改善箇所説明図

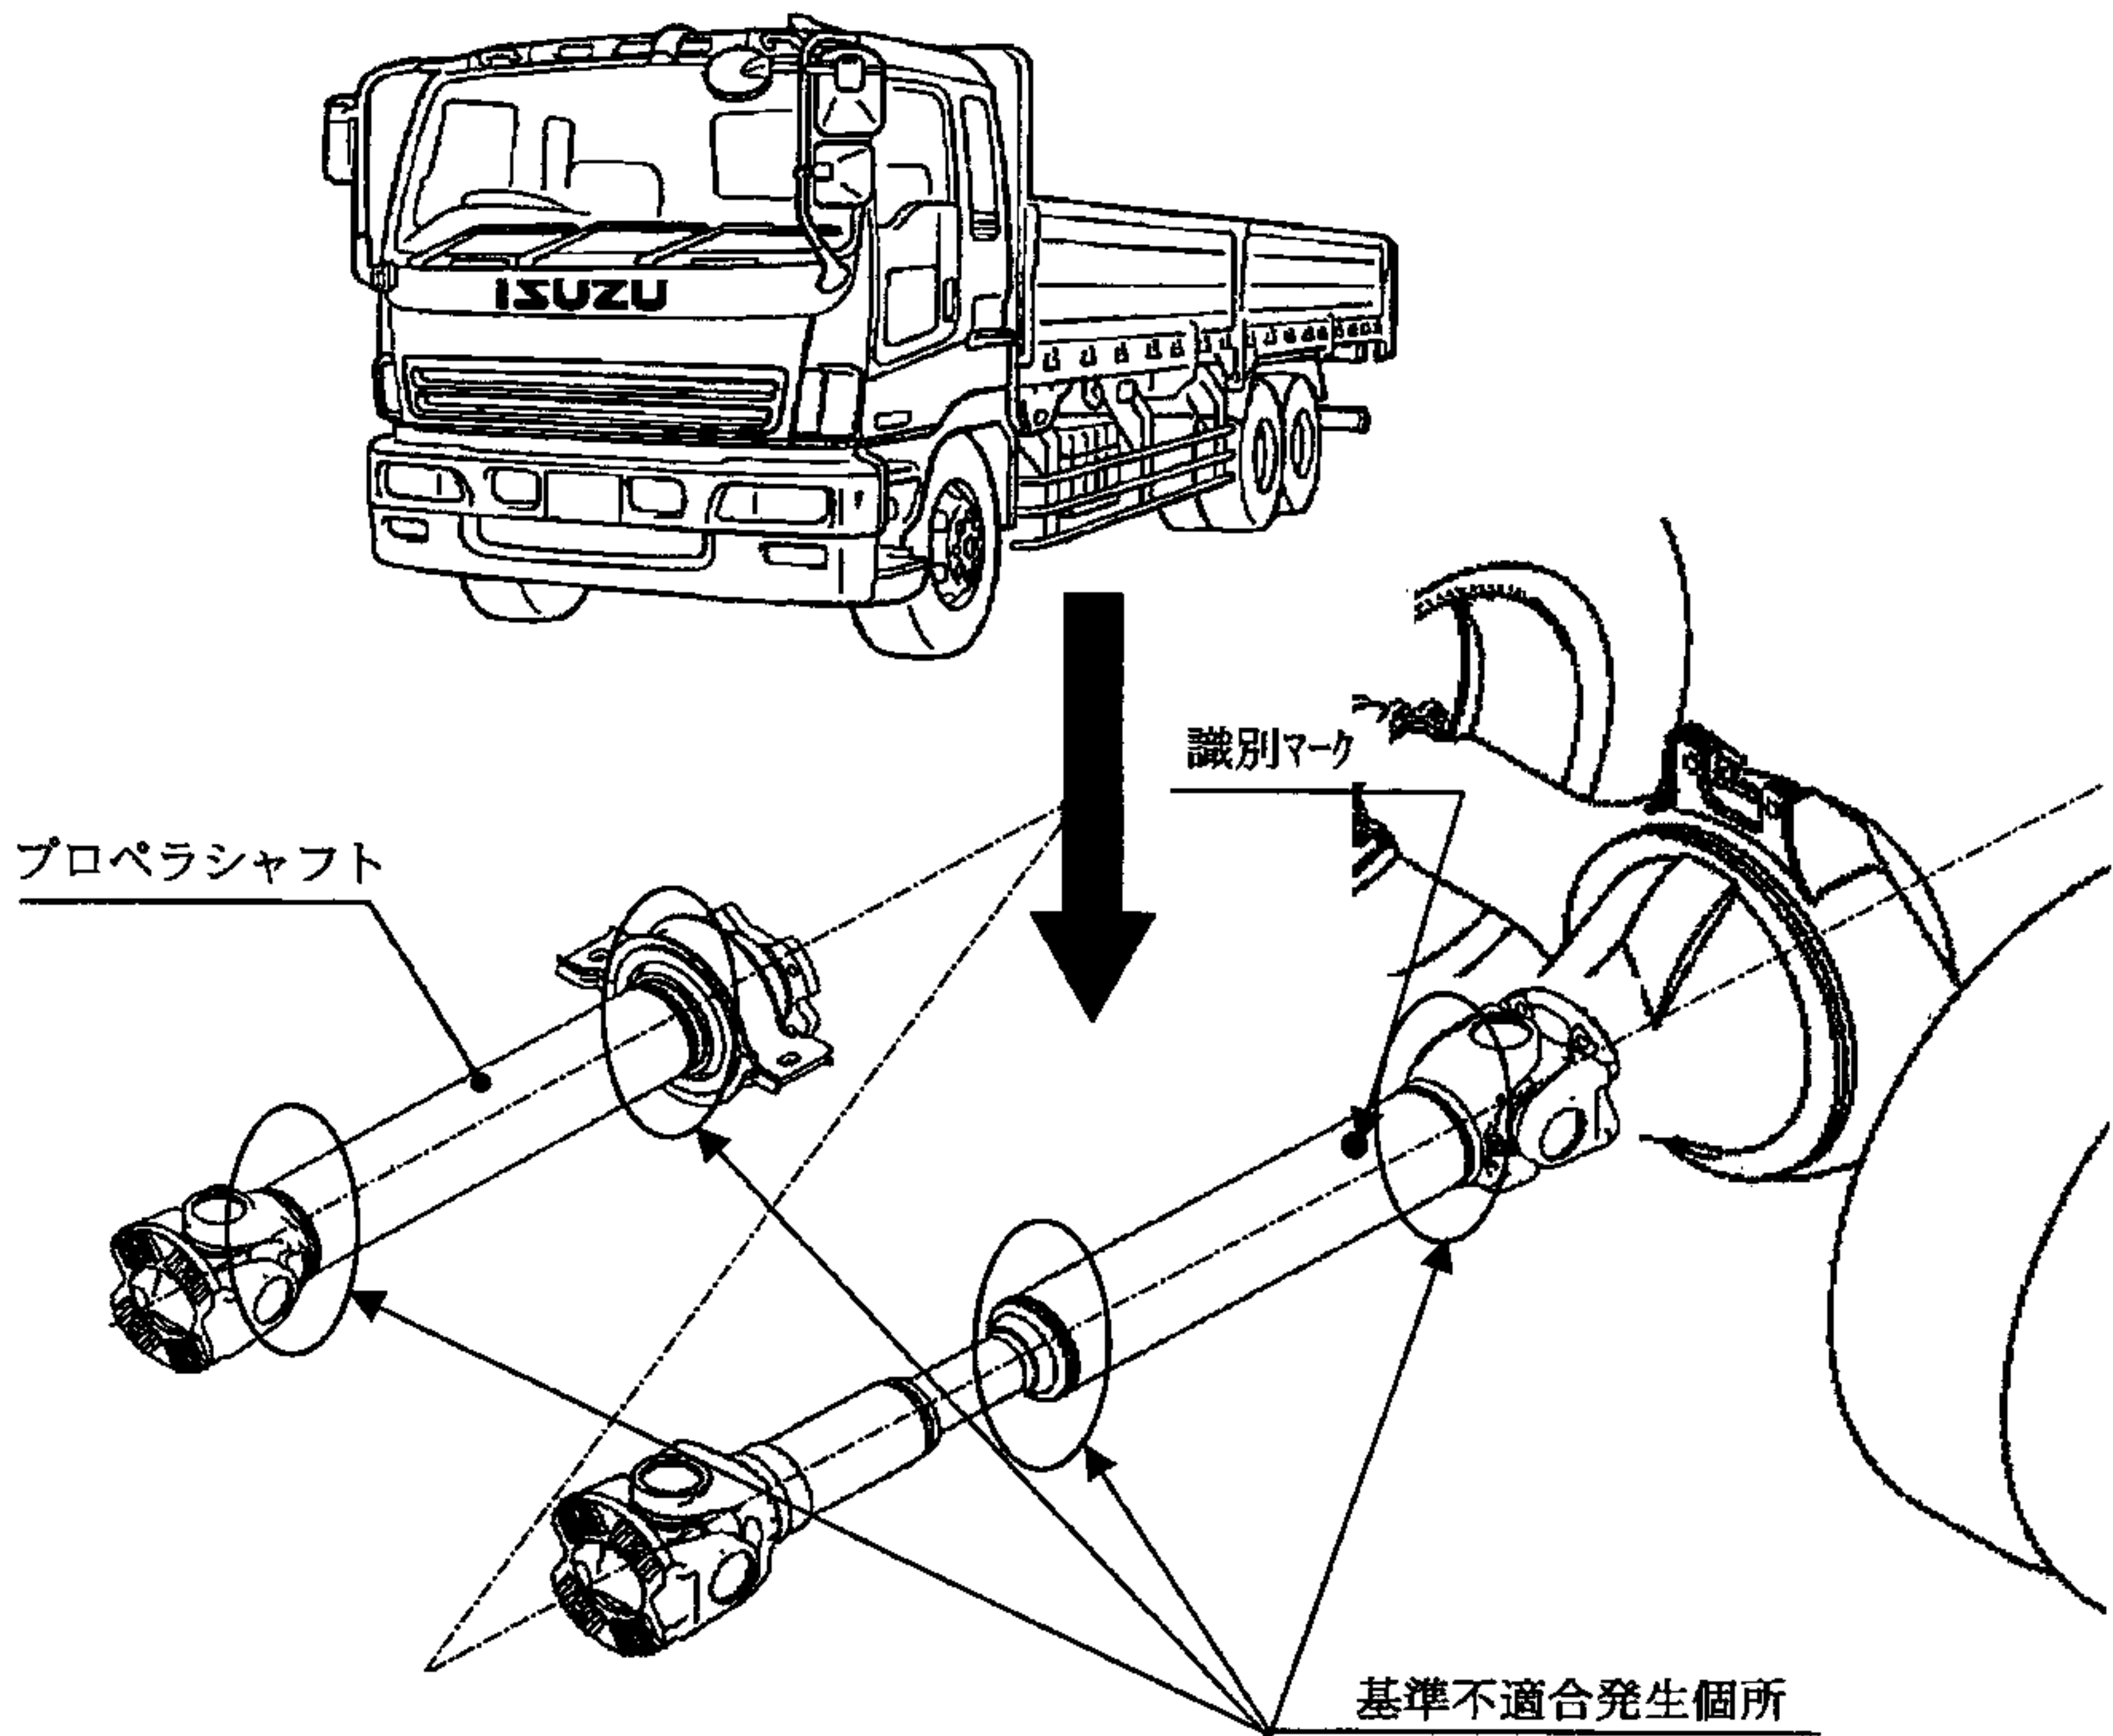
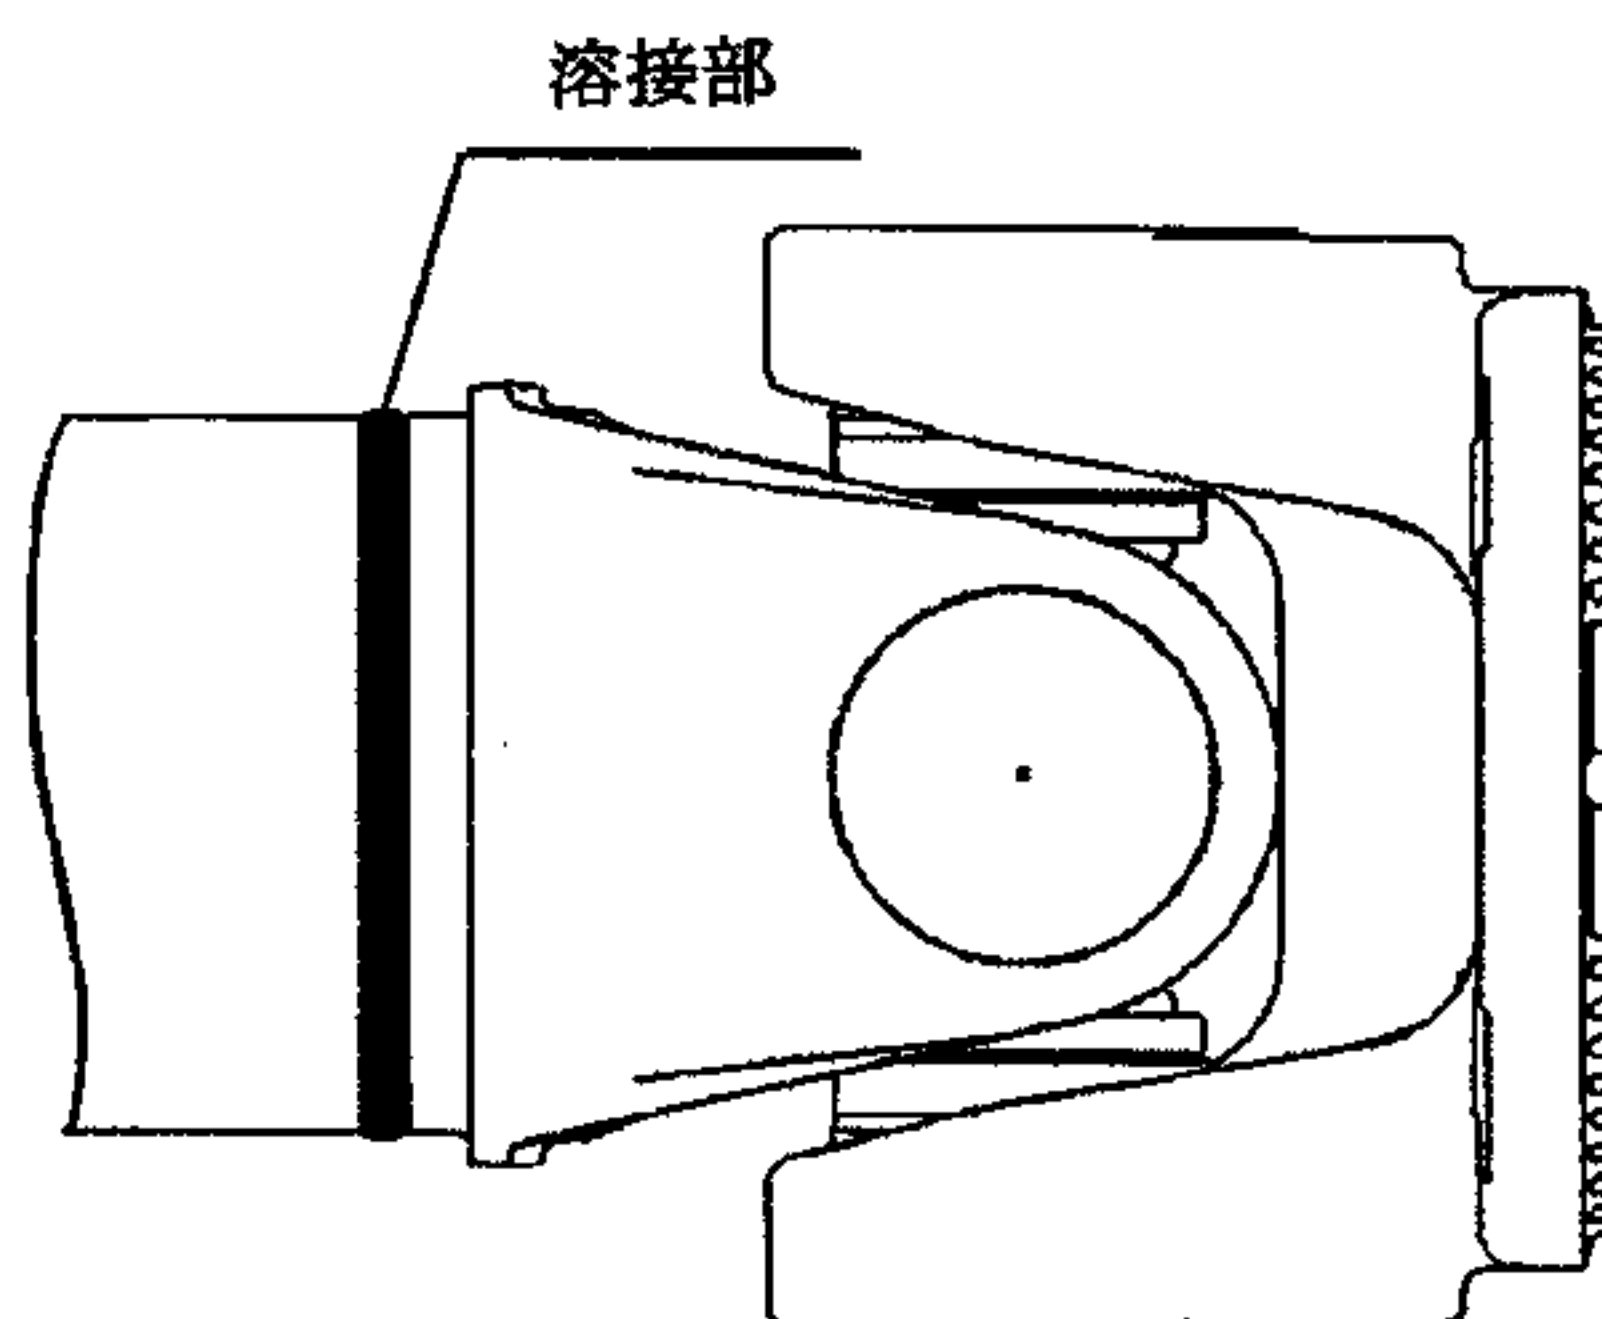
プロペラシャフトにおいて、溶接部の位置がずれているため強度が不足しているものがあり、最悪の場合溶接が剥がれて空回りし、走行できなくなるおそれがある。

全車両、プロペラシャフトの溶接位置を確認し基準値を外れているものは良品と交換する。

識別：減速機側プロペラシャフトのチューブに黄色ペイント塗布
